**Conseil économique et social**

Commission économique pour l'Europe**Comité des transports intérieurs****Forum mondial de l'harmonisation des Règlements
concernant les véhicules****Groupe de travail en matière de roulement et de freinage****Quatre-vingtième session**

Règlements n^{os} 13 et 13-H (Freinage)**Proposition d'amendements aux Règlements n^o 13
(Freinage des véhicules lourds) et 13-H (Freins
des véhicules des catégories M₁ et N₁)****Communication des experts de l'Allemagne et des Pays-Bas***

Annexe 14 – Appendice

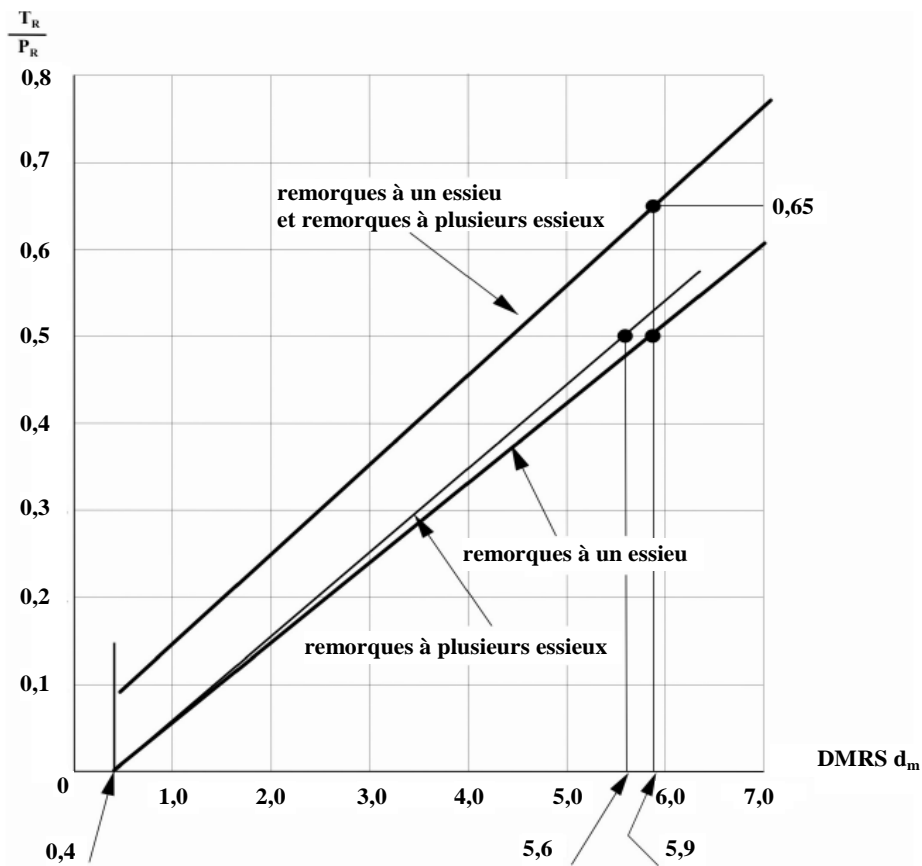
Annexe 14 – Appendice, modifier comme suit :

Il convient d'utiliser dans le graphique les termes " remorque à essieu médian " et " semi-remorque " au lieu de " remorque à un essieu ". Le terme " remorque à essieux espacés " doit être utilisé au lieu de " remorque à plusieurs essieux " ».

32. Les termes « remorque à un essieu » et « remorque à plusieurs essieux », utilisés par le passé, ont été modifiés pour plus de clarté. Ces termes tombés en désuétude ont été remplacés par « remorque à essieux espacés », « remorque à essieu médian » et « semi-remorque ».
